VYSVĚTLENÍ č. 1

zadávací dokumentace podlimitní veřejné zakázky na stavební práce „Hlavní polní cesta HC3 v k. ú. Třebětice“

Název veřejné zakázky:	Hlavní polní cesta HC3 v k. ú. Třebětice
Sp. značka / č.j.:	SP1757/2024-525101 / SPU 237425/2024
UID dokumentu:	spudms00000014657874
Druh zadávacího řízení:	dle § 3 písm. a) zákona č. 134/2016 Sb., o zadávání veřejných zakázek, ve znění pozdějších předpisů, zjednodušené podlimitní řízení
Druh veřejné zakázky:	stavební práce

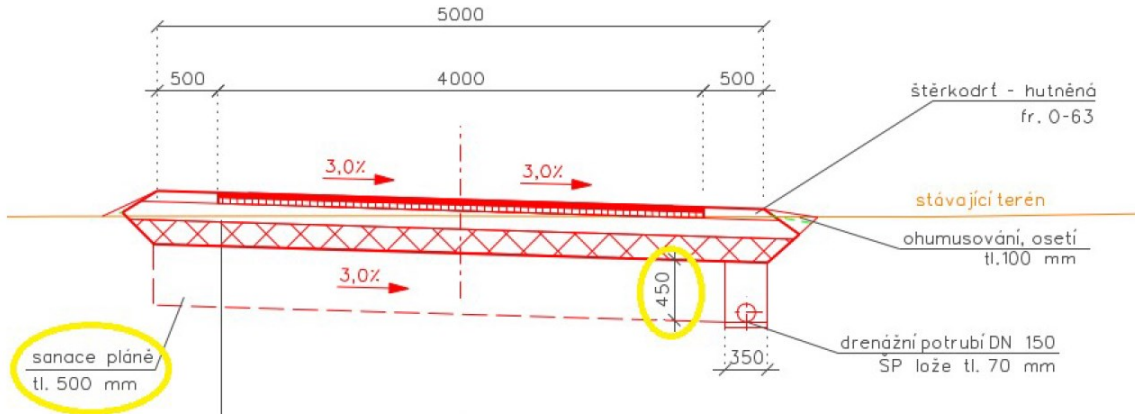
Dodavatel našel nesoulad mezi PD a VV. A to ve výkrese vzorový příčný řez číslo D.101.b.3.b, kde je v řezu hloubka sanace 450 mm a v textu tohoto výkresu je hloubka sanace 500 mm s 3,5% vápna. Ve VV v položce č. 33 je dle výpočtu hloubka 500 mm a v položce číslo 34 je počítáno s 3% vápna.

Pozn. : Bude-li zemina méně než 30 MPa - Sanace pláň vápněním tl. 500 mm - 3,5% vápno

Opraví zadavatel tento rozpor ve VV resp. ve výkrese D.101.b.3.b?

Zadavatel předkládá odpověď projektanta: Ve výkresu došlo k překlepu. Platí údaje uvedené ve výkazu výměr, který je součástí Zadávací dokumentace jako Příloha č. 5 Soupis stavebních prací, dodávek a služeb s výkazem výměr.
